Møre og Romsdal fylkeskommune		Tegnet av	Saksbehandler
		KELU	JKSA
		Sjefteknisk kontrollør	Oppdragsansvarlig
		PADA	PADA
Romsdal videregående skole		Fag	Målestokk
Plan U. Etasje		Brann	1:150 - A0
Prosjekteringsstegning Brann		Dato	11.02.2014
		Oppdragsnr.	Status
		A04.9314	Forprosjekt

Møre og Romsdal fylkeskommune		Tegnet av	
Romsdal videregående skole		KELU	JKSA
Plan 1. Etasje		Sjefmannskont.	Oppdragsansvarlig
Prosjekteringstegning Brann		Fag	PADA
		Dato	Målestokk
		11.02.2014	1:150 - A0

Møre og Romsdal fylkeskommune
Romsdal videregående skole
Plan 2. Etasje
Prosjekteringsstegning Brann

Møre og Romsdal fylkeskommune		Tegnet av	KELU	Saksbehandler	JSA
Romsdal videregående skole		Sidemannskont.		Oppdragsansvarlig	PADA
Plan 3. Etasje		Fag	Brann		
Prosjekteringsstegning Brann		Dato	11.02.2014	Skala	1:150 - A0

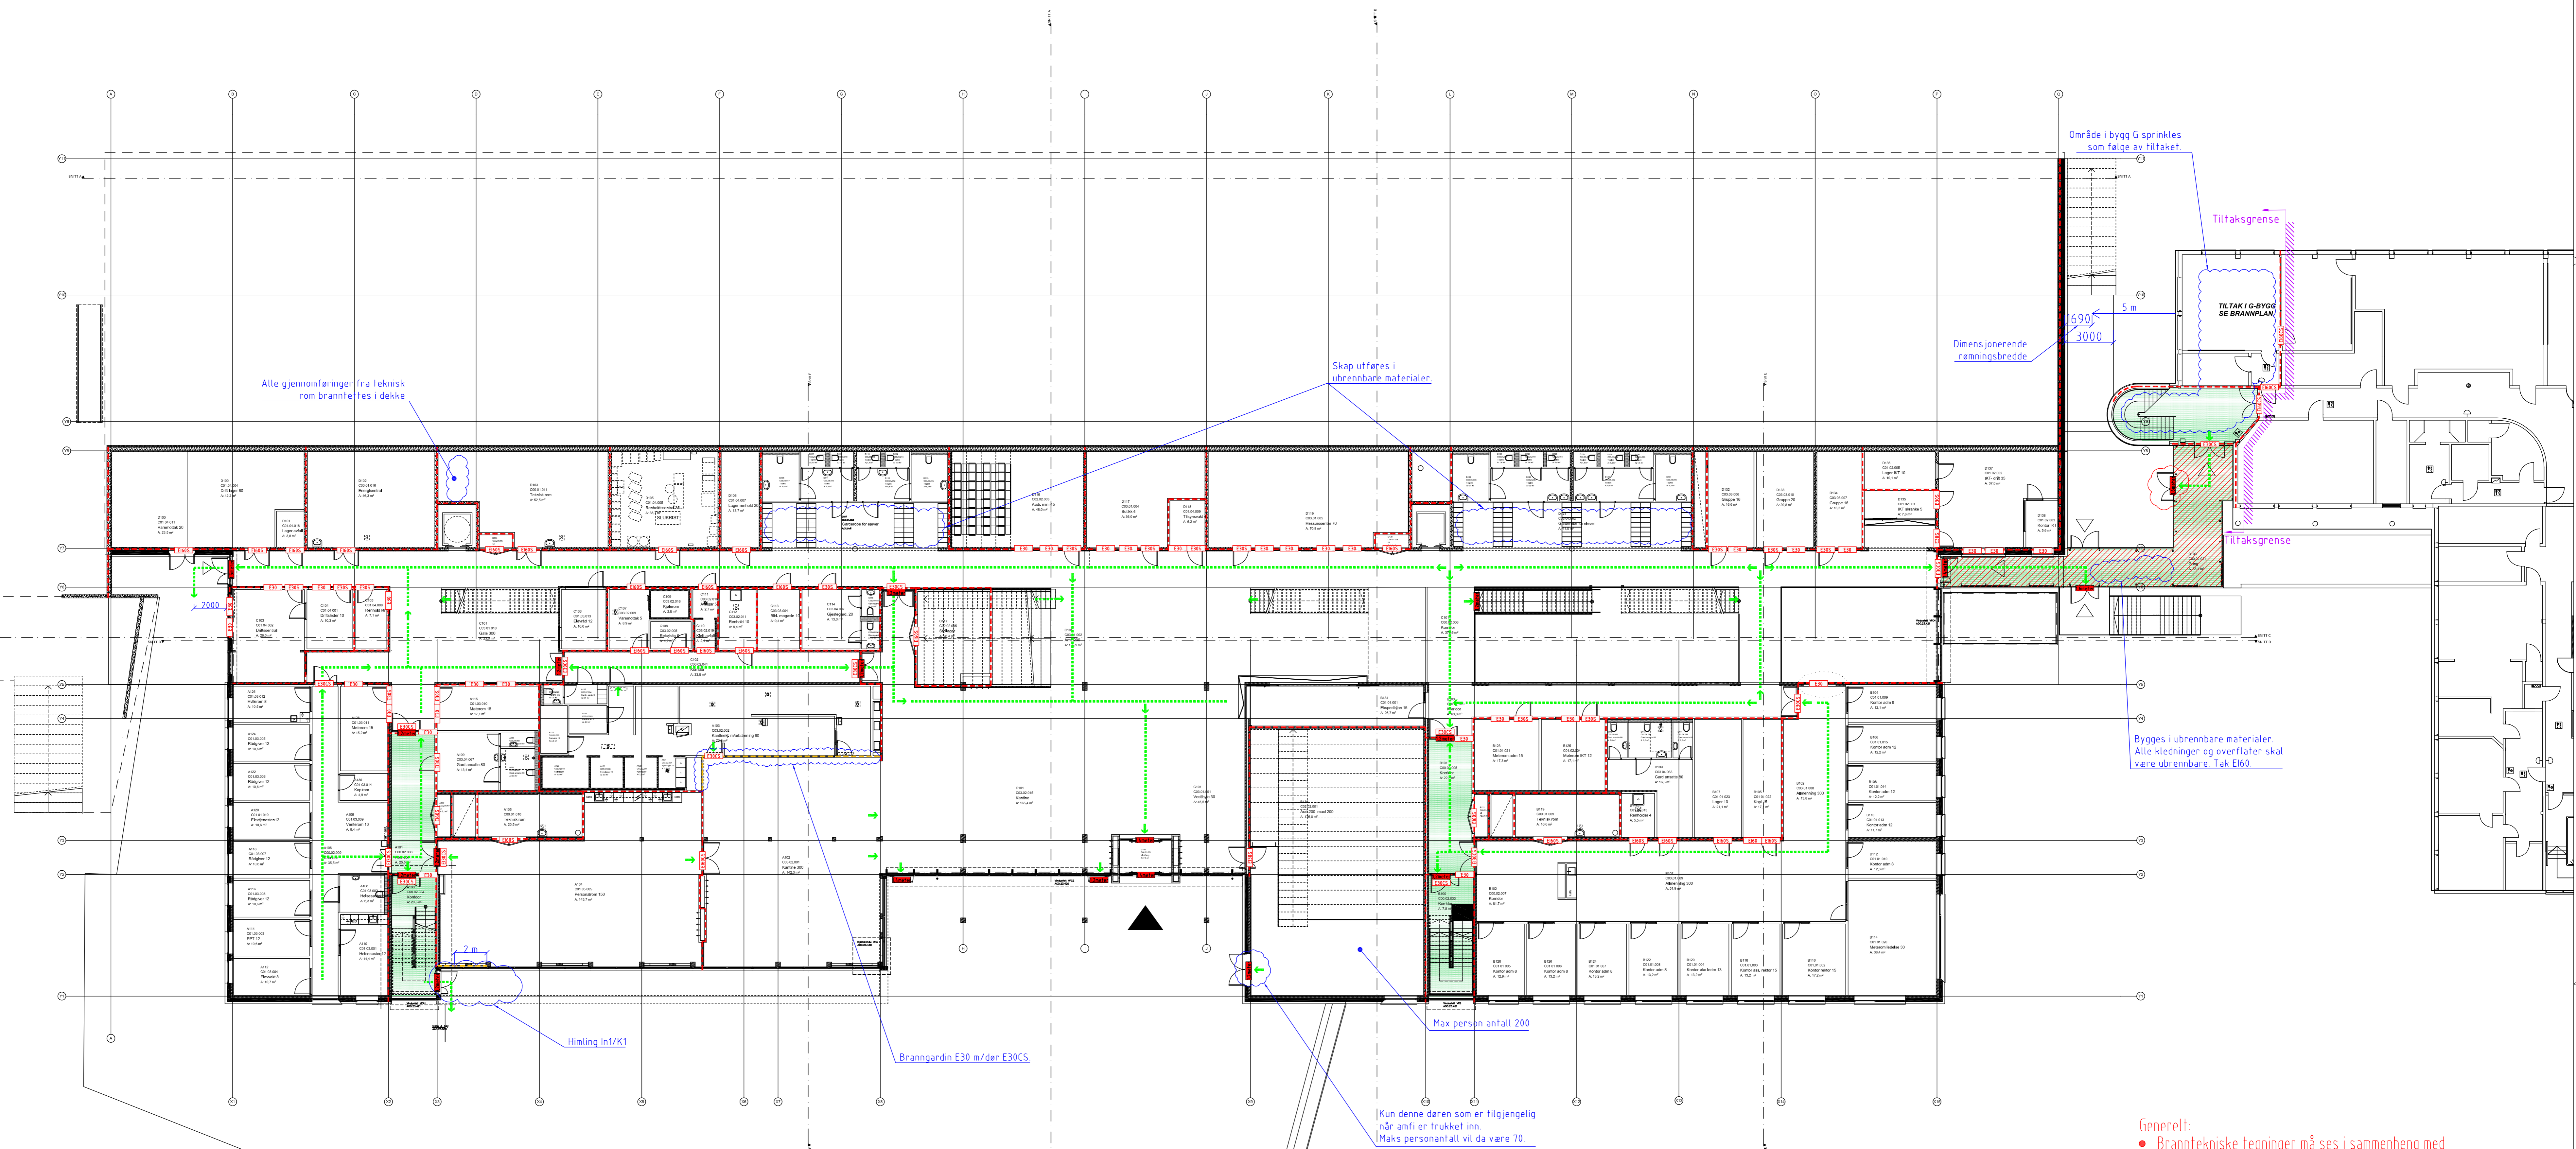
Alle gjennomføringer fra teknisk rom branntettes i dekke

Garderobeskap må være ubrennbare. Det må ikke være antenneskilder som strømutfak inne i, under eller rett ved siden av skapene

Himling In1/K1

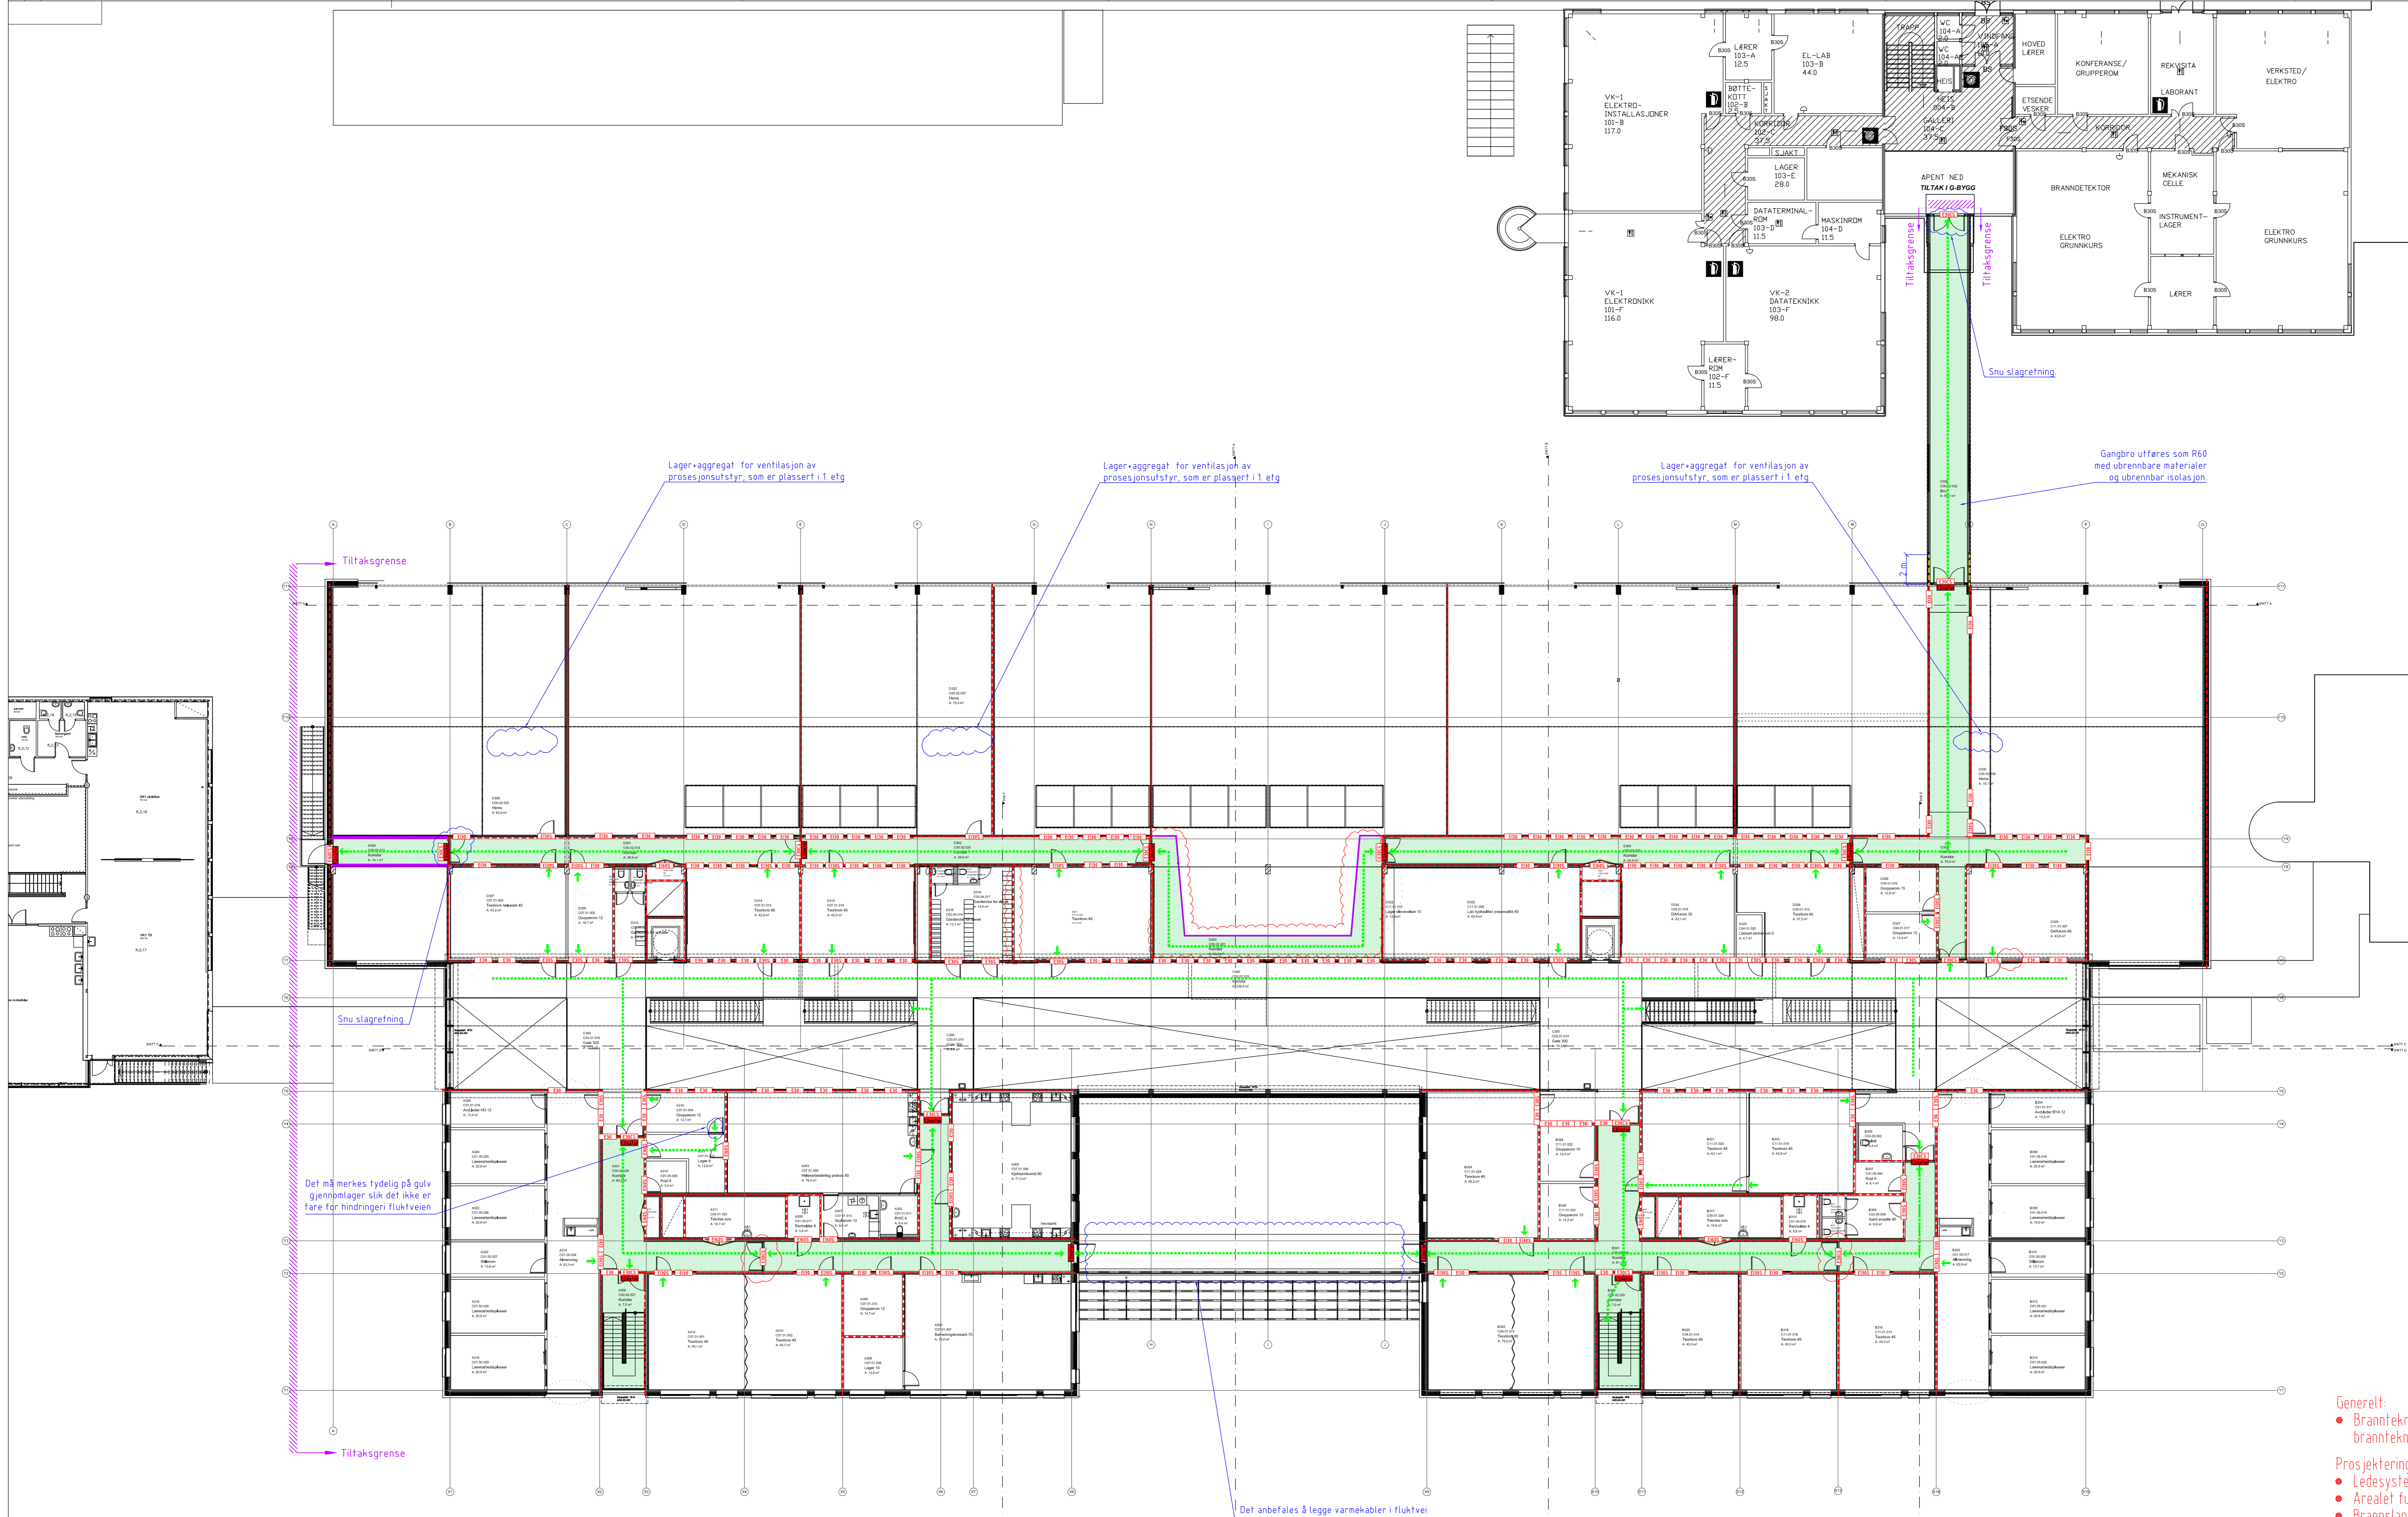
Det må være der i part til ramning

Lokalene dekkes med brannalarmer

OBS! Ex-fare må vurderes
Dersom det er ex-fare i
dette rommet må det være selvlukkende
og åpnes innover i rommet

OBS! Ex-fare må vurderes
Dersom det er ex-fare i
dette rommet må dette tilbakeføres
til RIB for vurdering av konsekvens

Nybygget og bygg K er begge sprinklet og defineres i samme brannseksjon. Krav til brannskille settes til E160. Bygg K er definert i brannklasse 1 (skole 2 etasje). Det forutsettes at byggene har uavhengige bærestrukturjoner og at eventuelt kollaps av bygg K ikke får konsekvenser for nybygget. Forhold må undersøkes av RIB

Område i bygg G sprinkles som følge av tiltaket. Tak må tilfredsstille E160

Eksisterende ulvending panel oppgraderes til in/TK1

Mellombygg må være i ubrennbare materialer inkludert overflater/kledning. Tak E160
